横須賀港港湾計画書

— 軽易な変更 —

令和 3 年 2 月

横須賀港港湾管理者

横須賀港港湾計画図（長浦地区）

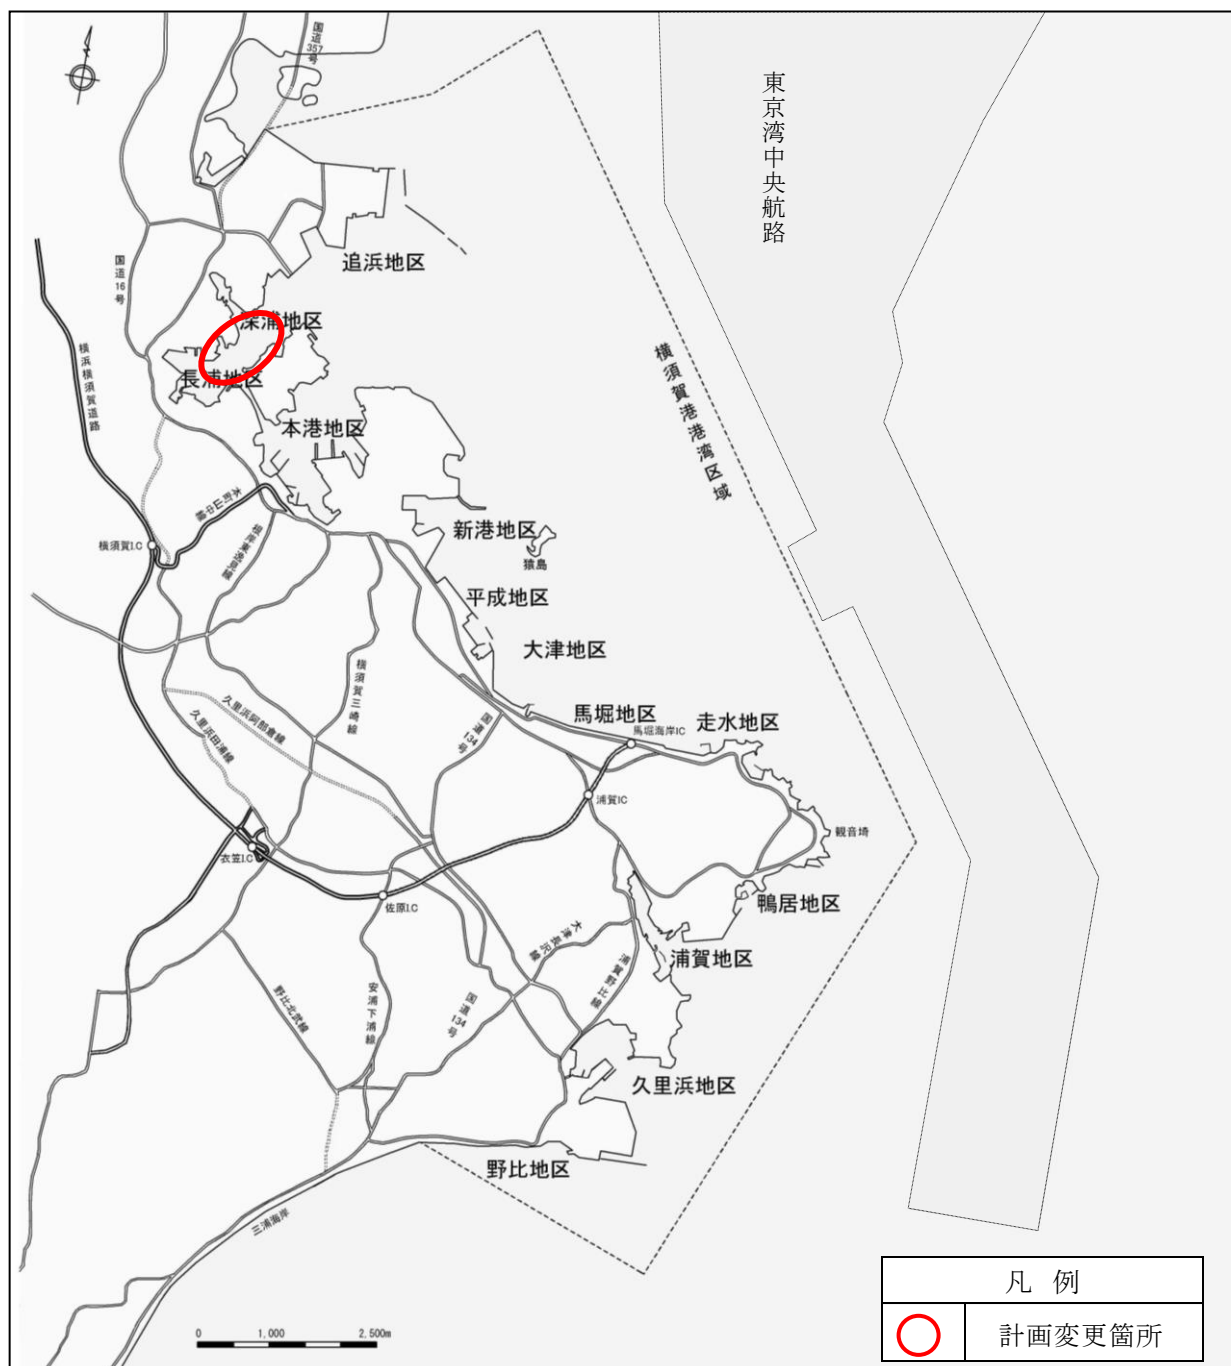
- 1 長浦地区において、当該水域を利用する船舶の大型化に対応するため、水域施設計画を変更する。

船舶の大型化に対応するため、航路及び泊地を次のとおり計画する。

長浦地区 長浦航路 水深 11.5 m 幅員 248 m

[既設の変更計画]

(既設
長浦地区 長浦航路 水深 11 m 幅員 248 m)

水深 11 m [既設の変更計画]

水深 10 m [既設の変更計画]

(既設
長浦地区
水深 11 m
水深 10 m)

長浦地区 水深 11.5 m 面積 4 ha [新規計画]
